ДО УЧАСТНИЦИ В ПРОЦЕДУРА ЗА ВЪЗЛАГАНЕ НА ОБЩЕСТВЕНА ПОРЪКА С ПРЕДМЕТ "ИЗВЪРШВАНЕ НА СМР В „СБАЛ ПО ОНКОЛОГИЯ" ЕАД – ГР. СОФИЯ И УМБАЛ „СВ. МАРИНА" ЕАД – ГР. ВАРНА, ГРУПИРАНА В ДВЕ ОБОСОБЕНИ ПОЗИЦИИ

Относно: Отговор на поставени въпроси по Открита процедура за възлагане на обществена поръчка с предмет: „Извършване на строително-монтажни работи в „СБАЛ по Онкология" ЕАД - гр. София и УМБАЛ „Св. Марина" ЕАД – Варна", групирани в две обособени позиции", Решение № РД-17-108 от 24.02.2012 г.

В отговор на зададени въпроси по обособена позиция № 2: „Изграждане на онкологичен и лъчетерапевтичен център в УМБАЛ „Света Марина" ЕАД – гр. Варна

ОСНОВЕН РЕМОНТ С РЕКОНСТРУКЦИЯ НА СГРАДА "ПАВИЛИОН ЗА СЪННА ТЕРАПИЯ" В "ОНКОЛОГИЧЕН ЦЕНТЪР НА МБАЛ " СВЕТА МАРИНА" ЕАД, ГР. ВАРНА, ИЗГРАЖДАНЕ НА БУНКЕР ЗА ЛИНЕЕН УСКОРИТЕЛ

Приложение: Детайл на парапет.

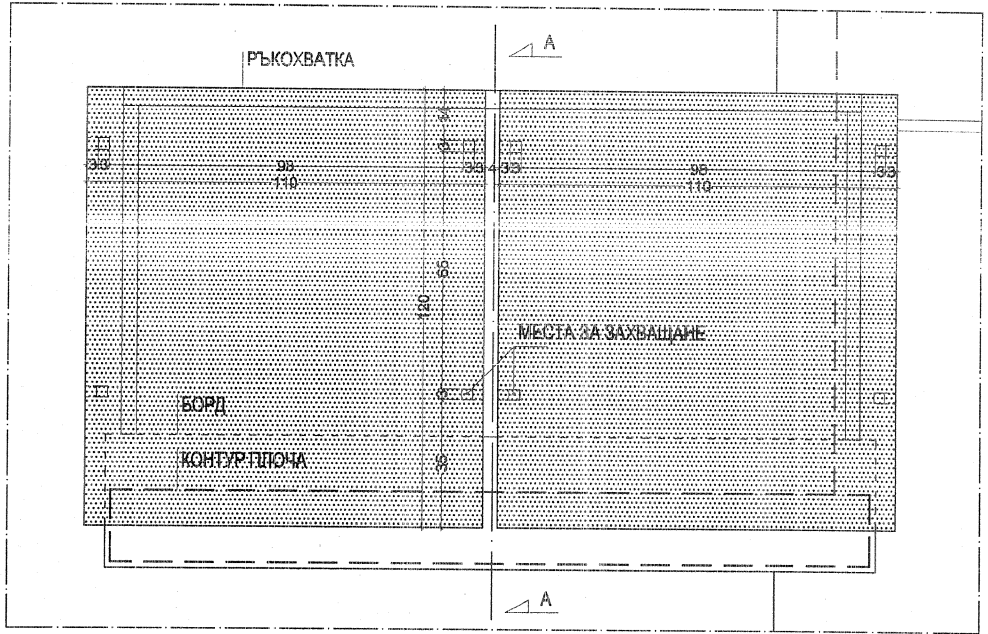
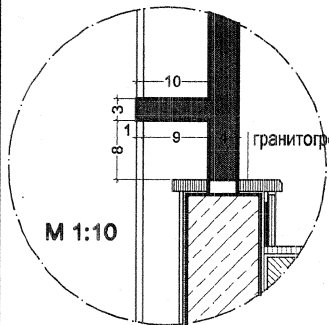
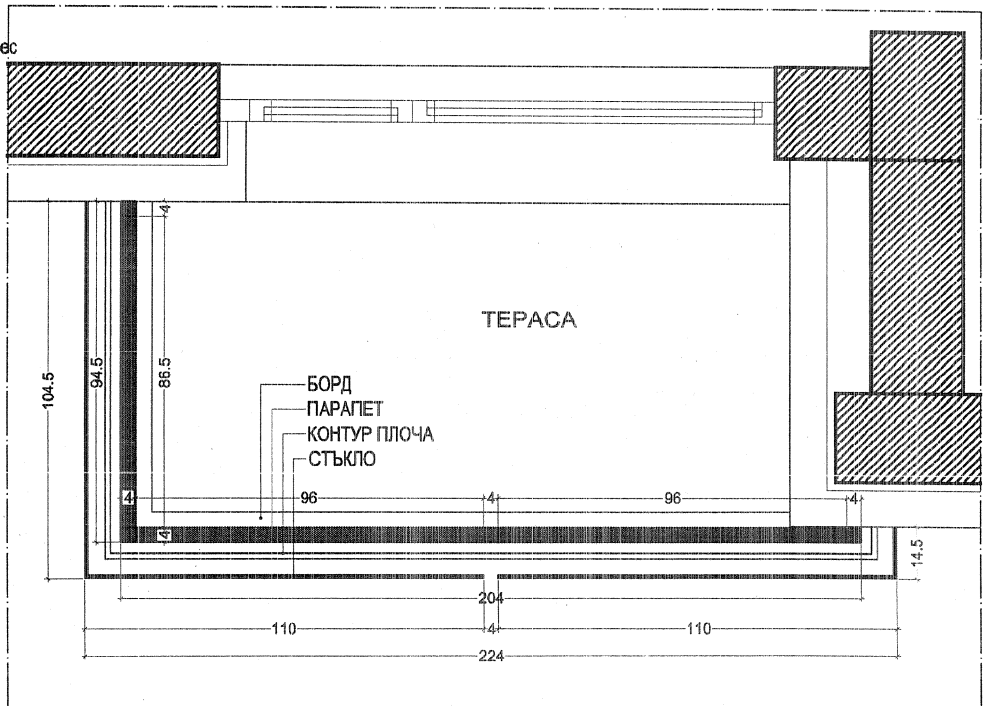
Относно стъклените парапети имаме следните въпроси:

- Изяснете начина на захващане на стъклото към терасите /в колко точки или в „джоб” – скрит/;
- Структура на стъклото – ако е триплекс от какви стъкла – закалени или незакалени?
- Размери на стъклата, в т.ч. дебелина и цвят;
- Ще се монтира ли ръкохватка от вътрешната страна на стъклото?
- Върху горния ръб на стъклото ще има ли затварящ профил /нутова тръба/?
- Моля предложете детайл на парапета;

Отговорът на въпроса се съдържа в приложенията към документацията неразделна част от нея, чертежи част архитектура. За улеснение на участниците е приложен този архитектурен детайл на парапета.
